Albrecht®
Kommunikationstechnik aus Norddeutschland

Servicehinweis
Amateurfunk-Mobilfunkgerät AE 540

Schaltbildauszug AE 540 Hauptplatine

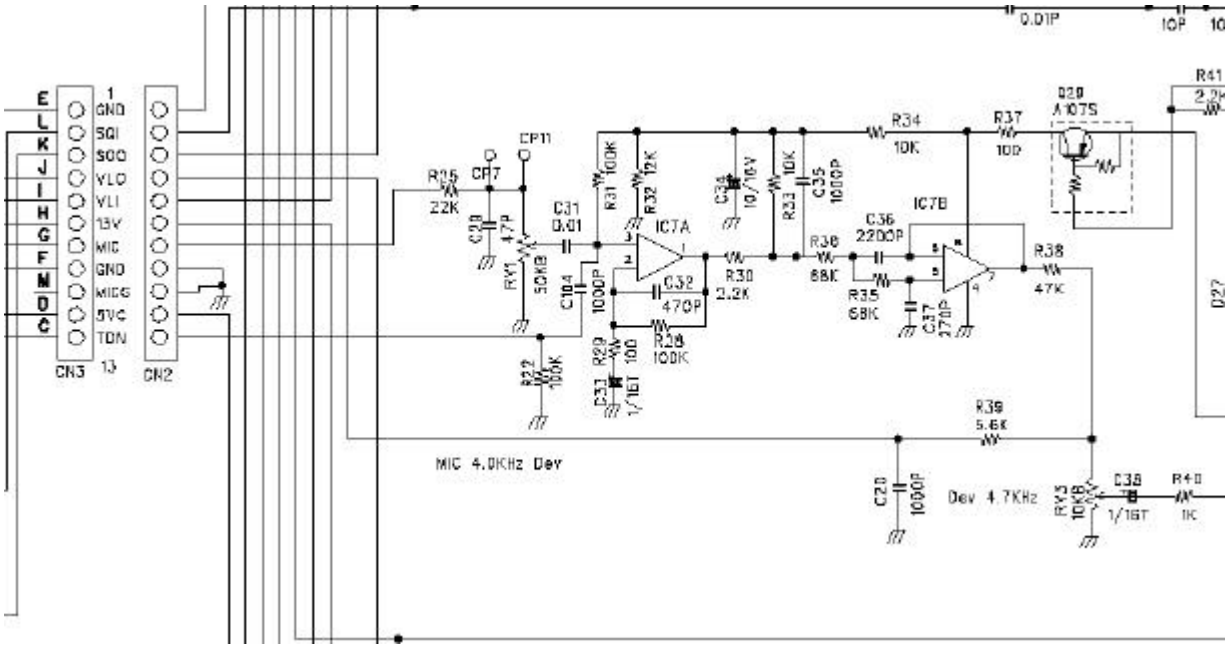
Bei einem Teil der AE 540 Geräteproduktion ist das Potentiometer für die Mikrofonempfindlichkeit werkseitig leider **voll aufgedreht** worden, so daß die Geräte eine sehr hohe Mikrofon-Empfindlichkeit haben. Während die Modulation bei großem Besprechungsabstand 30..50 cm gut klingt, entsteht bei Nahbesprechung im Mobilbetrieb ein sehr dunkler und stark komprimierter Klangeindruck durch das zu frühe Ansprechen des Begrenzers.

Das Gerät verfügt jedoch über getrennte Empfindlichkeits- und Hubregler, die auf der Hautplatine nach Abnehmen des Lautsprecherdeckels leicht zugänglich sind. Wenn Sie den Mike-Gain-Regler **RV 1 auf etwa die Hälfte zurückdrehen**, sollte die Modulation gut genug klingen. Der Gesamthub nach der Begrenzung wird übrigens mit RV3 eingestellt, bitte stellen Sie diesen Regler nicht nach, wenn Sie nicht über entsprechende Meßgeräte verfügen. In der Regel reicht das Zurückstellen von RV 1 aus.
